ZP.271.21.2024

Dotyczy: postępowania w sprawie udzielenia zamówienia publicznego pn. „Modernizację miejskiej infrastruktury oświetleniowej w Darłowie, poprzez wymianę opraw nieenergooszczędnych na energooszczędne typu LED”.

W związku z otrzymaniem wniosku o wyjaśnienie treści SWZ zgodnie z art. 284 ust. 2 i ust. 6 ustawy Prawo zamówień publicznych (Dz. U. 2023 r., poz. 1605, z późn. zm.) Zamawiający przekazuje treść zapytań wraz z wyjaśnieniami:

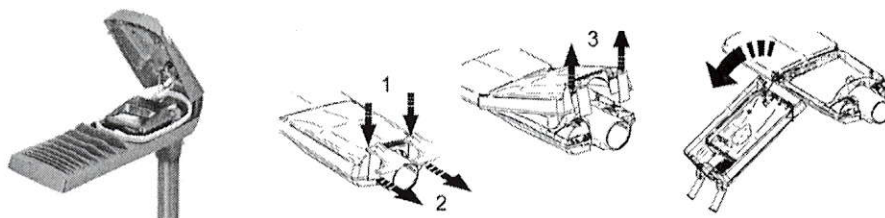
Wymaganie oprawy o tak specyficznej budowie w opinii odwołującego nie ma uzasadnienia lepszego i szybszego serwisu. W praktyce nie stosuje się serwisowania opraw „na słupie”. Wykwalifikowany serwisant demontuje uszkodzoną oprawę i naprawia ją w warunkach warsztatowych.

Najbardziej popularne i najczęściej stosowane konstrukcje opraw produkowane przez zdecydowaną większość światowych producentów charakteryzują się poniższą budową:

Takie oprawy zbudowane są dokładnie z tych samych elementów (zasilacz, panel led, układ optyczny zabezpieczenie przeciwprzepięciowe, rozłącznik umożliwiający automatyczne odłączenie zasilania, kostka zasilania sieciowego 230V, uchwyt montażowy do słupa/wysięgnika). Oprawy te spełniają dokładnie tę samą funkcjonalność – czyli emitują światło. Mogą być wyposażone również w stosowne gniazda do montażu sterowników systemu sterowania. Pod względem funkcjonalnym nie różnią się niczym od opraw opisanych w załączniku Nr 9, natomiast nie mogą być zaproponowane przez oferentów w przedmiotowym postępowaniu przetargowym, ponieważ nie składają się z dwóch elementów i nie mają odłączanego modułu z zamontowanym układem zasilającym i optycznym.

Jakie to wyjątkowe cechy posiadają oprawy wymienione w OPZ, że Zamawiający bezwzględnie wymaga tak specyficznej konstrukcji jednocześnie eliminując z możliwości zaoferowania swoich produktów 90% światowych producentów opraw LED?

Zapis, w zał. nr 9 punkcie 3 dla obu typów opraw ma zapobiec stosowania przez oferentów opraw które nie mają możliwości wymiany podstawowych elementów użytkowych oprawy ze względu na konstrukcję np.: poprzez stosowanie zalewanych lub klejonych do obudowy układów zasilających jak również klejonych do obudowy diod lub płytek drukowanych z diodami, jak również układów diod oraz zasilaczy lutowanych do okablowania zasilającego.

Jeżeli oprawy proponowane przez oferenta posiadają:

- wymienne układy optyczne to znaczy o konstrukcji pozwalającej na ich odkręcenie lub odpięcie od obudowy oraz na odłączenie ich od zasilania za pomocą złączki,
- oraz są wyposażone w układ zasilający który można odkręcić lub odczepić od obudowy oraz odłączyć od zasilania za pomocą złączki, to jest to dla zamawiającego równoznaczne ze spełnieniem wymogów wyżej wymienionego punktu.

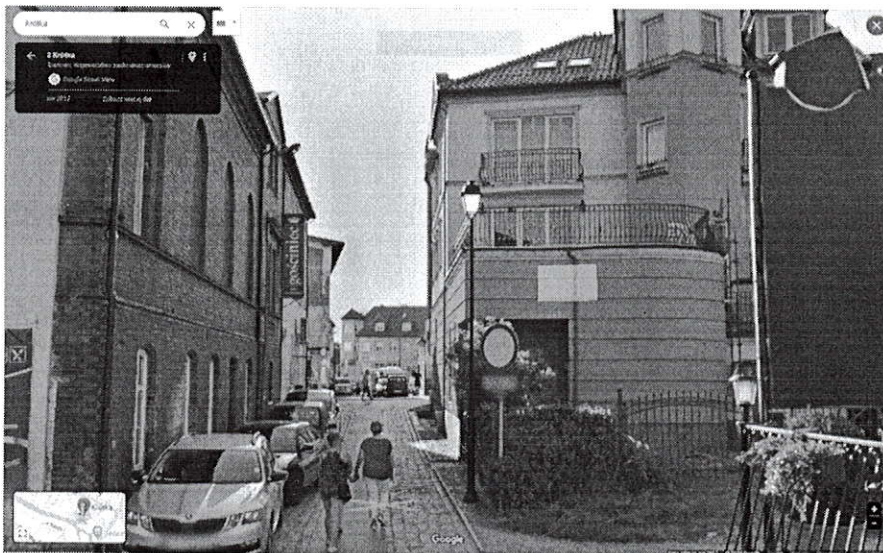
W rzeczywistości w mieście Darłowo są poniższe oprawy parkowe i dekoracyjne.

Czy Zamawiający wymaga wymiany na oprawy zbliżone kształtem do istniejących (poza kulą której już nie ma w ofertach opraw LED) ?

Jeśli tak, zapis o powierzchni bocznej i wadze jest nie do spełnienia przez 99% oferentów. Takie oprawy mają powierzchnię boczną nawet do 0,2m² i wagę pod 9kg (stylowa na ulicy krótkiej).

Prosimy o doprecyzowanie wymagań opraw parkowych, także co do ich mocowania, ponieważ oprawy typu 4 nie są produkowane w wersji na słup. Wymagania więc ogólne co do opraw wszystkich typów są nie do spełnienia.

Odpowiadając na pytanie i precyzując swoje oczekiwania, zamawiający wyjaśnia, że dopuszcza stosowanie opraw o kształtach różniących się od obecnie stosowanych. Ze względu jednak na charakter turystyczny miasta, zachowujących styl dotychczasowego oświetlenia. Z tego względu oraz w celu uściślenia zamawiający doprecyzowuje:

- Zamawiający wymaga, aby został zachowany podział na oprawy typu dekoracyjnego oraz ulicznego. Podział ten został wyraźnie podkreślony w projekcie oraz zestawieniu sytuacji oświetleniowych w opisach typów opraw.

- Dla opraw dekoracyjnych zamawiający wymaga zachowania sposobu montażu – podział na oprawy podwieszane do wyścięgniaków/konsol oraz oprawy montowane na szczycie słupa.

- Dla opraw dekoracyjnych zamawiający dopuszcza stosowanie 2 różnych typów opraw: jednej dla wersji zwieszanej i jednej dla montowanej na słupie, jeżeli oferent nie posiada jednej rodziny opraw która zapewniałaby wszystkie sposoby montażu.

- Dla opraw dekoracyjnych montowanych na słupie zamawiający, ze względu na zachowanie charakteru oświetlenia, dopuszcza tylko oprawy z kloszem wypukłym lub oprawy z kloszem płaskim, ale wyposażone w ramiona, które „symulują” obecność klosza tak aby nawiązać do istniejących już w mieście rozwiązań oświetleniowych.

- Dla opraw zwieszonych dopuszczone są zarówno oprawy z kloszem płaskim jak również z kloszem wypukłym oraz oprawy z ramionami dekoracyjnymi „symulującymi” obecność klosza.

- Zamawiający nie dopuszcza opraw typu „kula świetlna”
